## **ENEOP2 – Exploração de Parques Eólicos, SA**

### **Estudo de Impacte Ambiental** **da Subestação de S. Martinho, 60/220kV** **em Projecto de Execução** **(Processo de AIA n.º 1971)**

#### **Elementos adicionais**

Figura 1 – Esquema das ligações do PEAD com a Subestação de S. Martinho e com a RNT

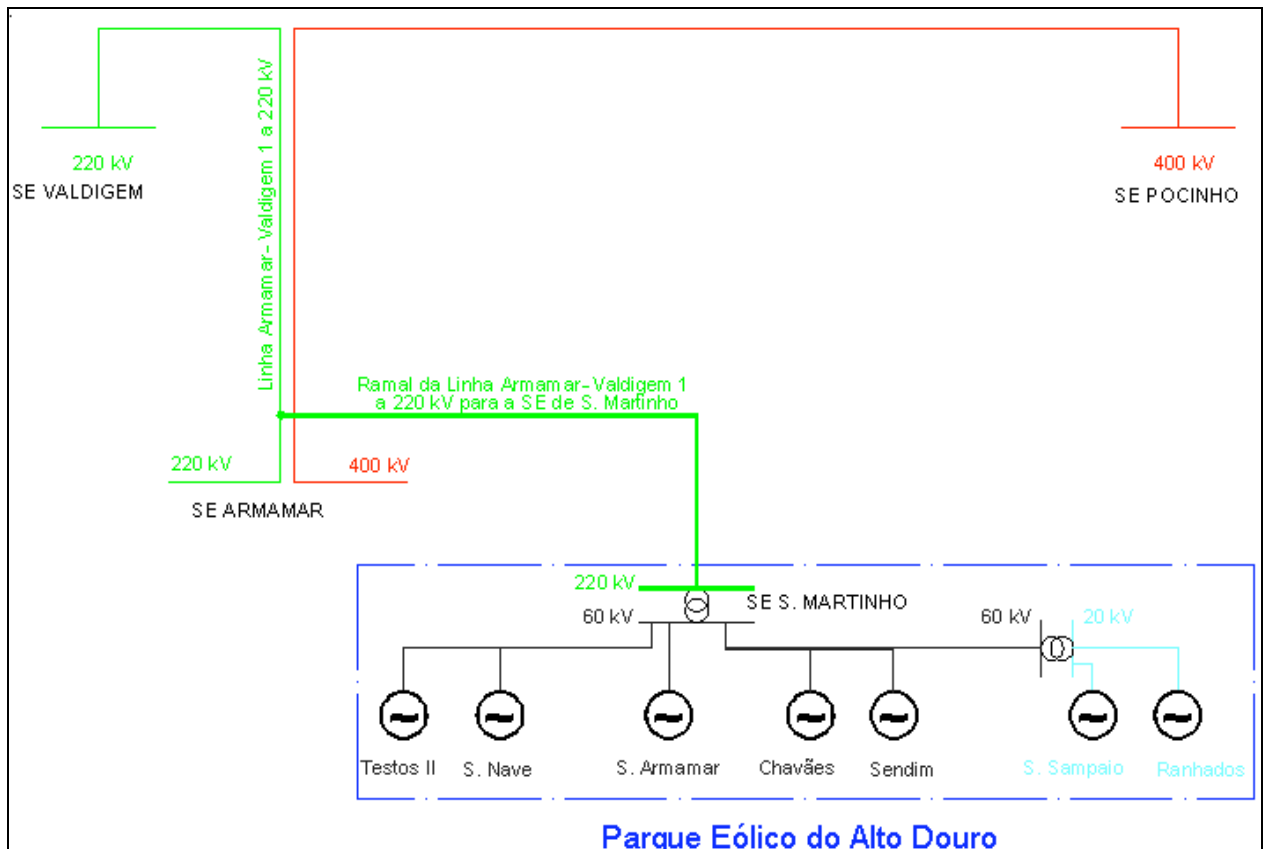
Cartografar, à escala 1:25000, as alternativas de localização consideradas, incluindo a localização proposta.

Indicar os grandes condicionantes identificados aquando do desenvolvimento dos primeiros estudos e, se possível, representar os mesmos em cartografia adequada.

Na Figura 1 apresenta-se, de forma esquemática, este conjunto de ligações, incluindo a subsequente ligação à RNT na Subestação de Valdigem, definida pela DGGE, já considerando aqui a sua forma final, através do Ramal da linha Armamar-Valdigem 1 para a SE de S. Martinho.
